会計検査の指摘事例とその解説(71)

今回は、災害復旧事業に係る水路の設計不適切と特定外来生物の侵入を遮断する柵についての設計不適切の事例を紹介します。

図-1 湛水時における設計地下水位の概念図

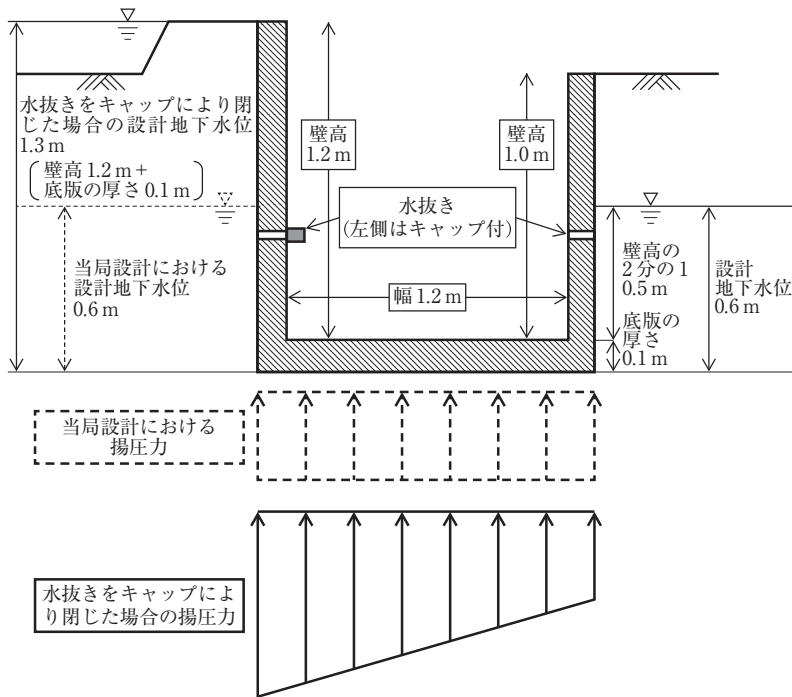
しかし、図面及び現地の状況を確認したところ、同市は、水路の左側背面は田及び畑として利用される土地であることから、田として利用する際には水の流出を防ぐために、水路の左側側壁に設置された水抜きキャップにより開閉できるようにしていました。このため、水抜きをキャップにより閉じて田を湛水した場合には、水路の左側背面の周辺地下水位は水路の左側側壁の壁高1.2mに底版の厚さ0.1mを加えた1.3mの高さとなることから、水路に作用する揚圧力は設計よりも大きくなると認められます（図-1）。そこで、水路の左側背面の設計地下水位を1.3m、右側背面の設計地下水位を0.6mとするなどして浮上に対する検討を行ったところ、安全率

は0.76となり、必要とされる安全率1.1を大幅に下回っていました。

したがって、本件水路（工事費5,388,120円）は、設計が適切でなかったため、湛水時において所要の安全度が確保されていない状況となっており、これに係る国庫補助金5,059,444円が不当と指摘されました。

調査官は、本件について設計条件を確認するとともに、現地において水路左側背面の土地が水田として使われること及び水路左側側壁に設置された水抜きキャップに注目しました。本件の手直し工事は、右側側壁及び底版にコンクリートを増し打ちして自重を増加させることで安全率を確保しました。

図-2 防止柵について

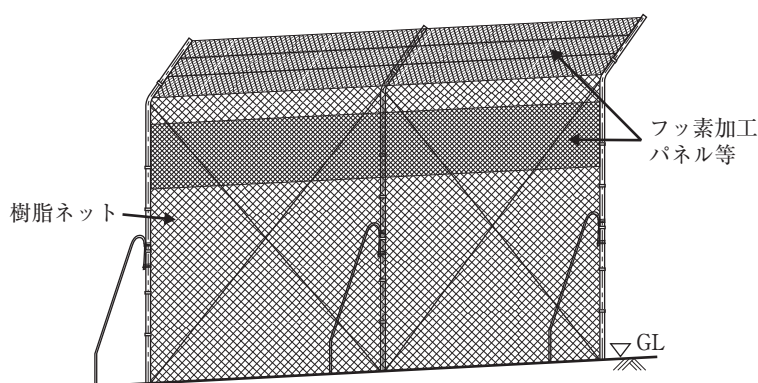
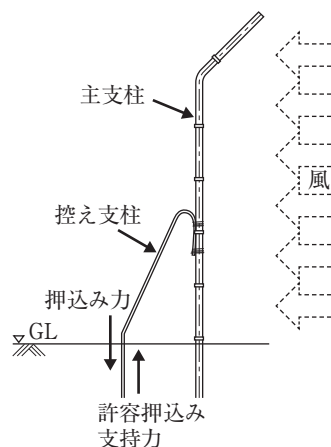
技術指針等によれば、防止柵を含む自然公園等施設の設置にあたっては、当該施設の構造等の安全性について検討を行うことなどとされています。しかし、事務所は、柵A及び柵Bの設計にあたり、風荷重による転倒に対する安定計算を行っていませんでした。

そこで、技術指針等に基づき、柵A及び柵Bの転倒に対する安定計算を行ったところ、柵Bにおいて、風荷重により控え支柱の基礎に作用する押込み力1.8kNが許容押込み支持力0.9kNを大幅に上回っていて、安定計算上安全とされる範囲に収まっていませんでした。

したがって、本件工事のうち、柵B(延長492.3m)は設計が適切でなかったため、転倒するおそれがある状態になっており、工事の目的を達しておらず、これに係る工事費相当額74,189,832円が不当と指摘されました。

我が国も色々な工事をやっているもので、トカゲの侵入対策工事も行っているとは思いませんでしたが、この現場は、太平洋上の島であり台風の来襲などを考えると、当然、風荷重は検討すべきでした。手直し工事としては、許容押込み支持力を補強するための対策工事を実施するとしています。
